Utlåtande

UTLÅTANDE – SVAR RÄDDNINGSTJÄNSTENS YTTRANDE

Prästlyckan, Centrum 1:6 & 1:9
Allingsås

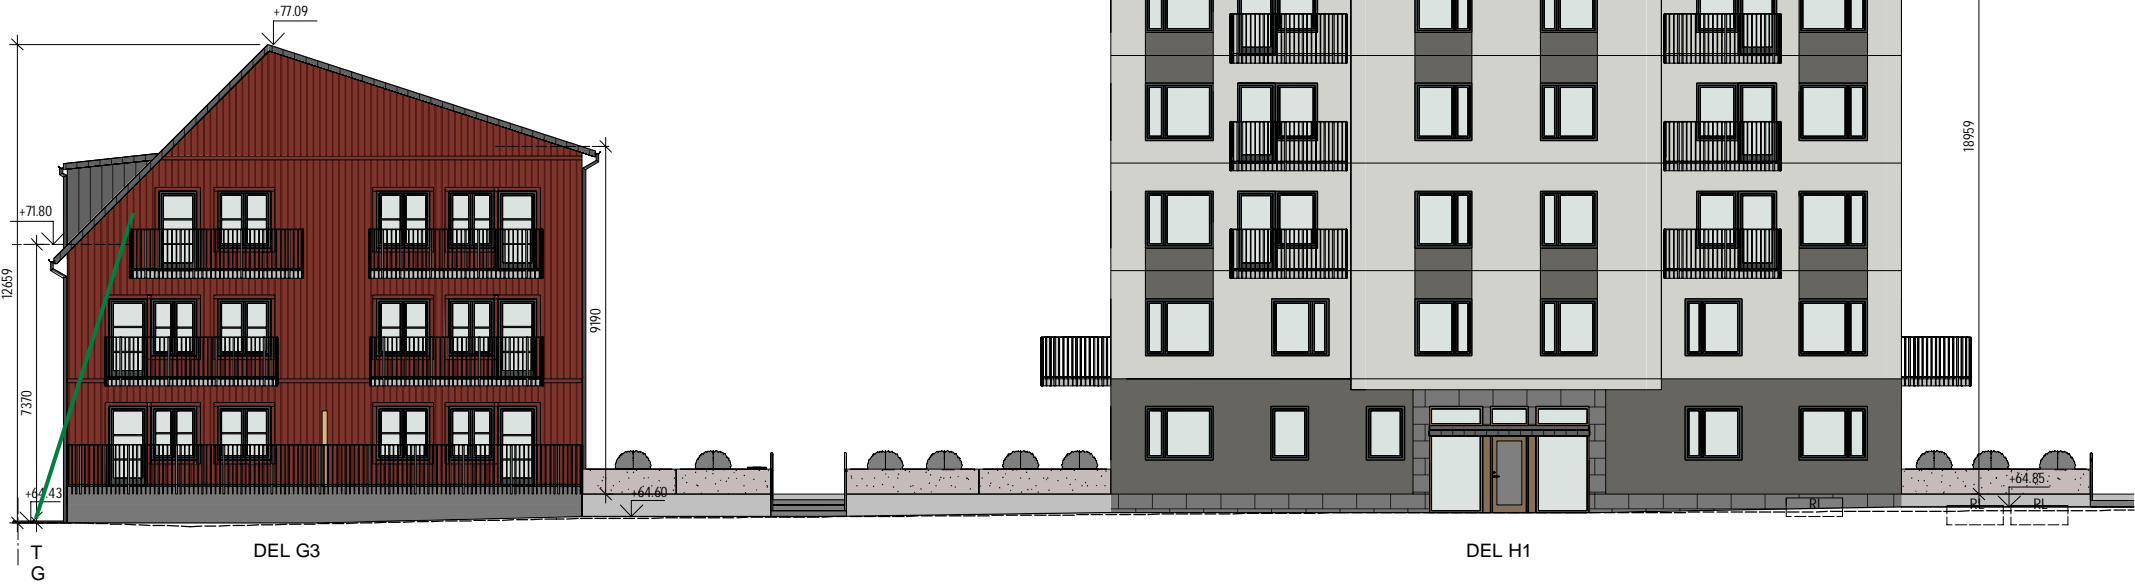
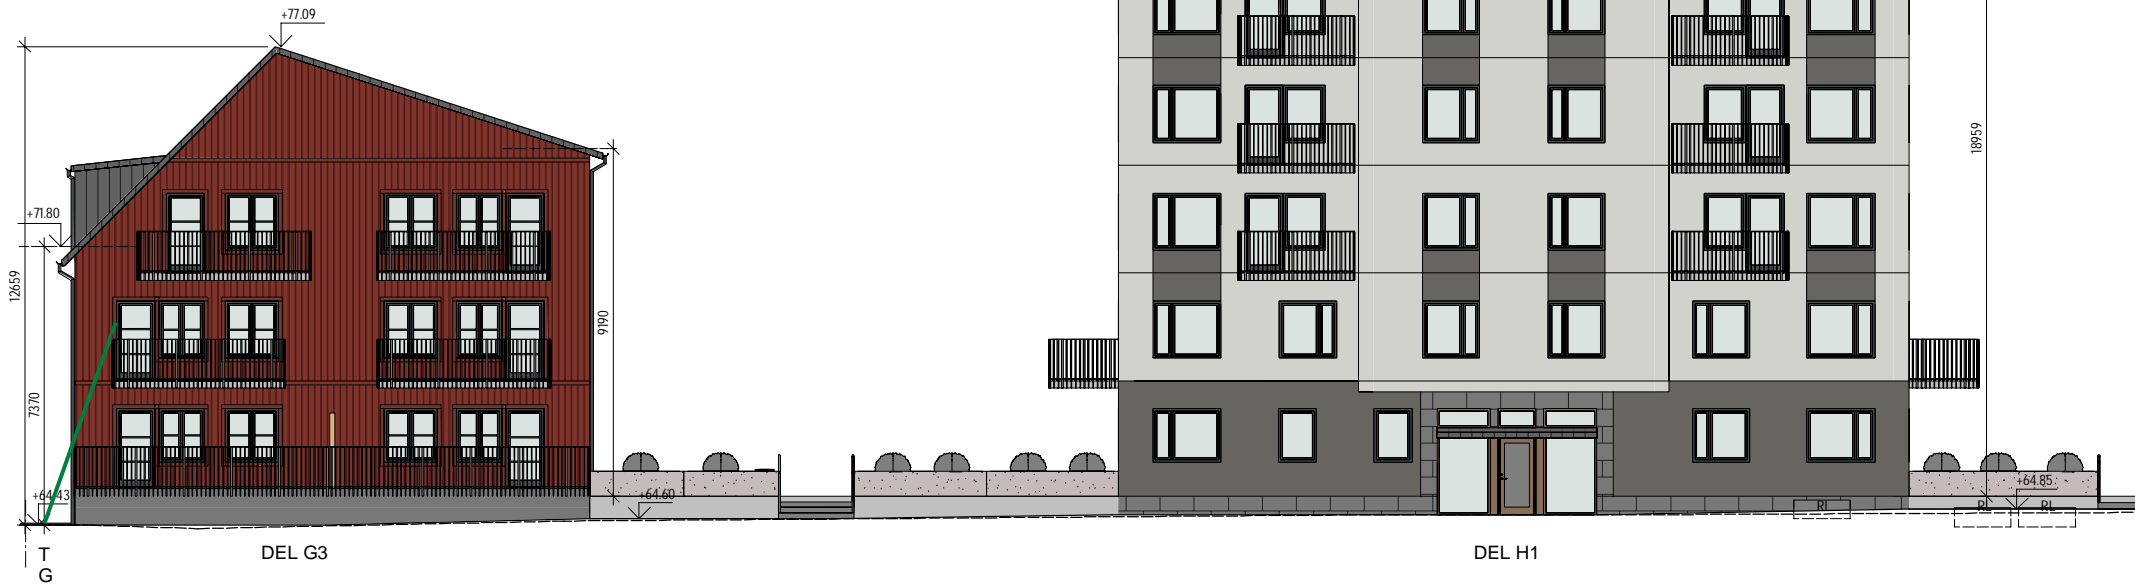
5. I kapitel 2.1 finns en tabell som visar utrymningsstrategin för lamellhuset. Under tabellen finns en hänvisning till att det är ”förankrat” med Räddningstjänsten att två balkonger kan nås på dess kortsida och att dessa då förses med glidskydd. Denna punkt var uppe på diskussion på mötet den 5/2 men den är inte förankrad. På mötet bestämdes att Tornstaden skulle ta fram mer detaljerade ritningar med mått som Räddningstjänsten sedan kunde bedöma. Detta material finns än inte framme för granskning.

6. Räddningstjänsten är frågande till stegutrymningen generellt men framför allt på fastighetens norra sida. Vid nybyggnation ska gällande regelverk uppfyllas och det finns inte skäl till att göra avsteg från dessa när chansen finns att bygga rätt och riktigt. I detta fall rör det att utrymme som i grunden krävs för att resa och arbete med en bärbar stege inte finns i rätt omfattning. Avsteg kopplat till utrymmen och mått kan eventuellt göras men det kräver ett tydligt underlag för Räddningstjänsten att ta ställning till.

Förtydligande: Missförstånd, text korrigeras till ”redovisat för Räddningstjänsten”. Bifogat till detta utlåtande finns en komplettering till PM Brandskydd upprättat av Tornstaden AB, där efterfrågad detaljera avseende utrymmet i anslutning till aktuella balkonger redovisas.

Förtydligande: Som underlag för att göra en sådan bedömning har möte hållits mellan Tornstaden AB och Räddningstjänsten, och Tornstaden har redovisat ett separat PM där dessa frågeställningar beaktats. Detta PM kompletteras här med detaljerad ritning avseende utrymmet i anslutning till aktuella balkonger, med förhoppning om att kunna hitta en möjlig utformning där räddningstjänsten ser att deras stegutrustning fungerar. Från Tornstadens sida har man ändrat lägenhetsindelningar för att tillse att det endast är ett fåtal platser där de uppställningsmått som Räddningstjänsten önskar inskränks.
